## ARQ\_PUE VS EST - Conflicto1

### Información de los Elementos en Conflicto

## ARQ\_PUE VS EST - Conflicto18

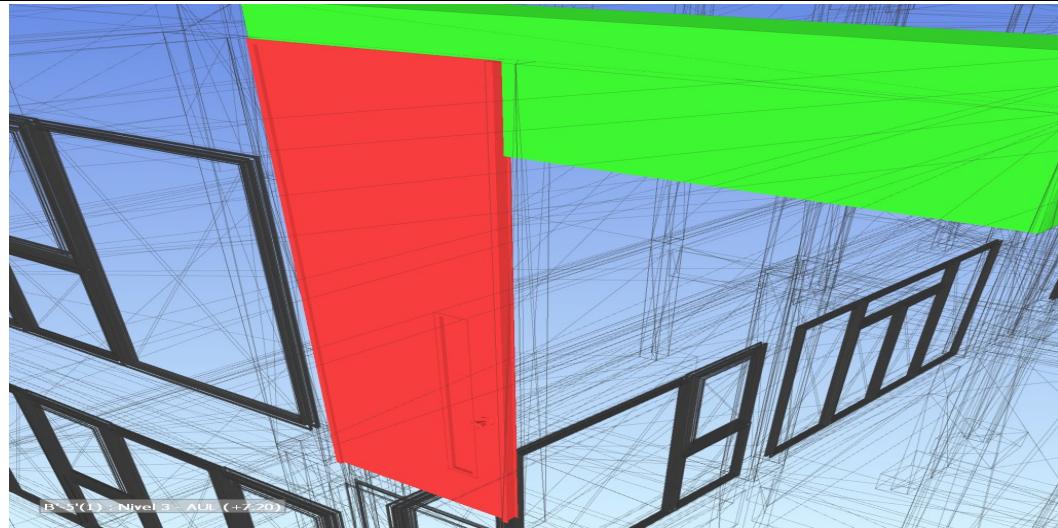
Solucionar	Nuevo	Fecha	13/2/2021
Ubicación	X 21.164	Y -5.199	Z 6.440
	Elemento 1	Elemento 2	
Id	1654668	322172	
Nombre	P1M - 90	M_Concrete-Rectangular Beam	
Tipo	Parte compuesta	Armazón estructural: M_Concrete Rectangular Beam: V. 306 30/70	
Nivel	Nivel 2 AUL (+3.60)	N.O.G. (3) +7.14 AUL	
Ejes	<b>B-6 : Nivel 3 OFI (+5.90)</b>		
Distancia Interferencia	<b>-0.013</b>		
Notas:

## ARQ\_PUE VS EST - Conflicto19

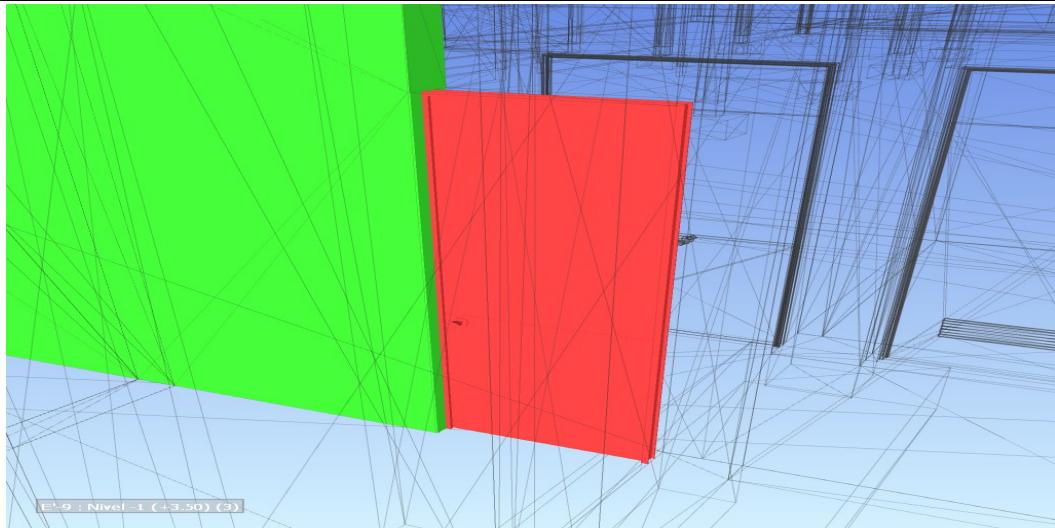
Solucionar	Nuevo	Fecha	13/2/2021
Ubicación	X 33.040	Y -20.822	Z -1.067
	Elemento 1		Elemento 2
Id	1712479		797672
Nombre	P2A - 80		Muro básico
Tipo	Parte compuesta		Muros: Muro básico: MHA 20
Nivel	Nivel -1 (-3.56)		N.O.G. (-1) -3.56
Ejes	8'-F : Nivel -1 (+3.50)		
Distancia Interferencia	-0.007		
Notas:

## ARQ\_PUE VS EST - Conflicto20

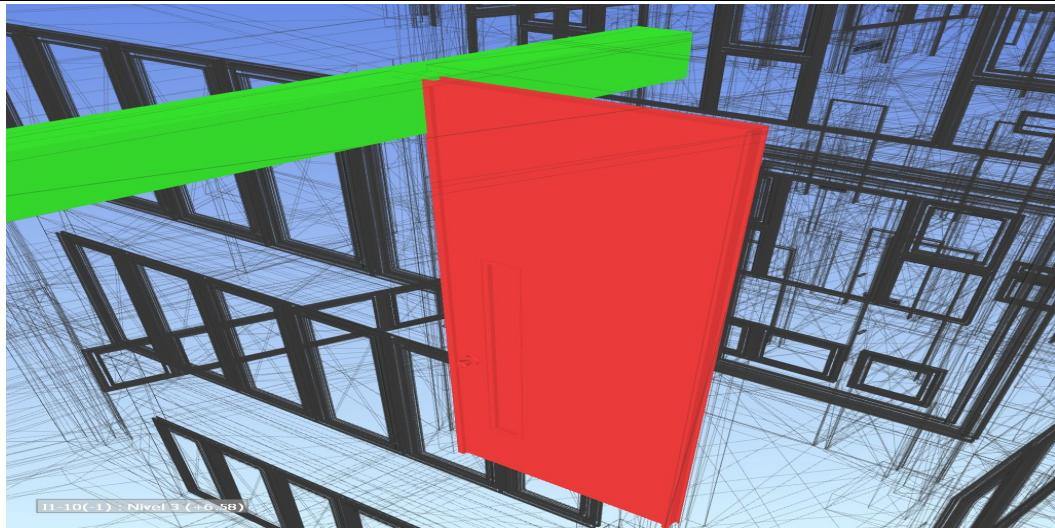
Solucionar	Nuevo	Fecha	13/2/2021
Ubicación	X 37.360	Y -40.827	Z 5.400
	Elemento 1		Elemento 2
Id	1652360		330628
Nombre	P1M - 90		M_Concrete-Rectangular Beam
Tipo	Parte compuesta		Armazón estructural: M_Concrete Rectangular Beam: V. 310 20/47
Nivel	Nivel 2 OFI (+2.95)		N.O.G. (3) +5.87 ADM
Ejes	J-9 : Nivel 3 (+4.62)		
Distancia Interferencia	-0.006		
Notas:

## ARQ\_PUE VS EST - Conflicto21

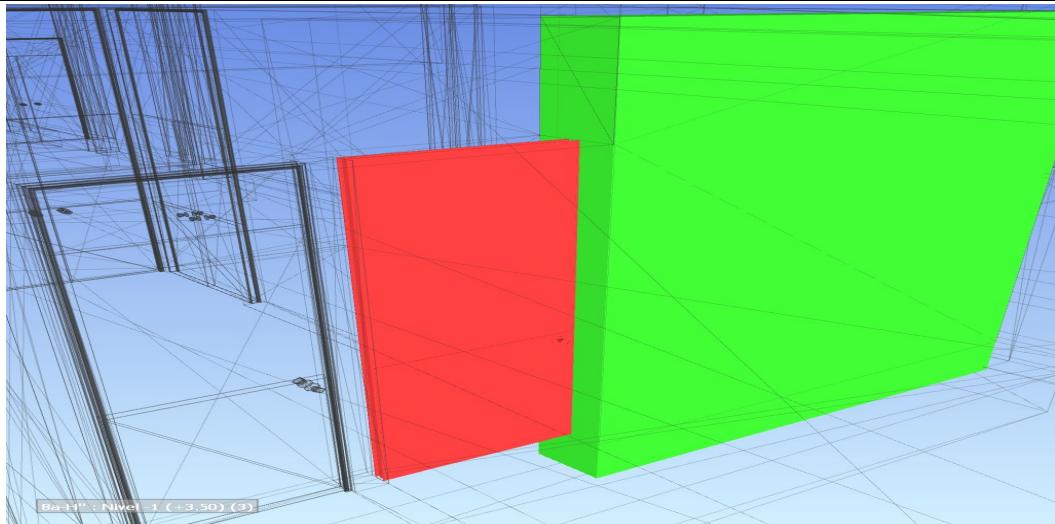
Solucionar	Nuevo	Fecha	13/2/2021
Ubicación	X 38.401	Y -29.868	Z -1.063
	Elemento 1		Elemento 2
Id	1642078		207834
Nombre	P3A - 90		Muro básico
Tipo	Parte compuesta		Muros: Muro básico: MHA 40
Nivel	Nivel -1 (-3.56)		N.O.G. (-1) -3.56
Ejes	H-9 : Nivel -1 (+3.50)		
Distancia Interferencia	-0.004		
Notas:

## ARQ\_PUE VS EST - Conflicto22

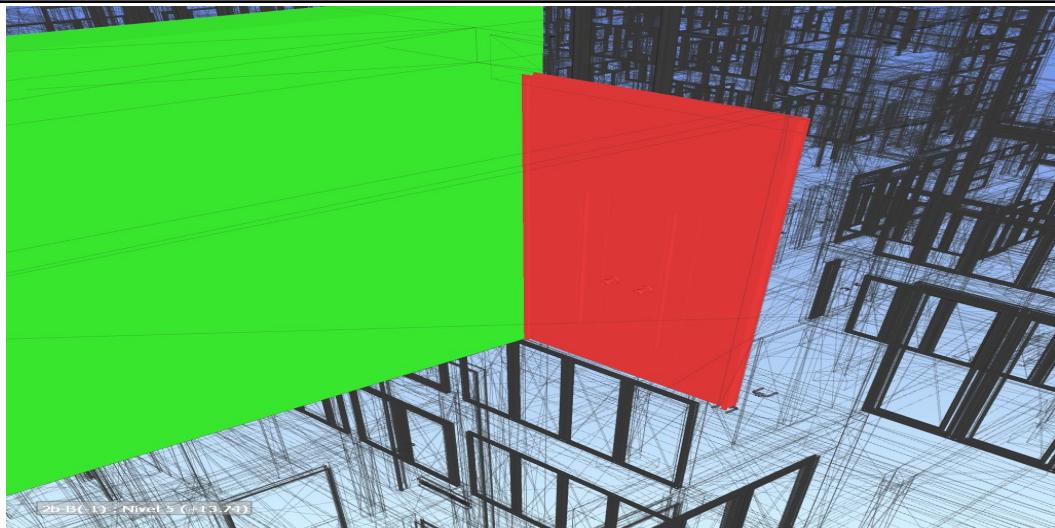
Solucionar	Nuevo	Fecha	13/2/2021
Ubicación	X 8.652	Y -9.388	Z 10.940
	Elemento 1		Elemento 2
Id	1250927		345322
Nombre	Aluminio		Muro básico
Tipo	Sólido		Muros: Muro básico: MHA 30
Nivel	Nivel 4 - AUL (+10.80)		N.O.G. (4) +10.80 AUL
Ejes	C-3 : Nivel 4 - AUL (+10.80)		
Distancia Interferencia	-0.002		
Notas:
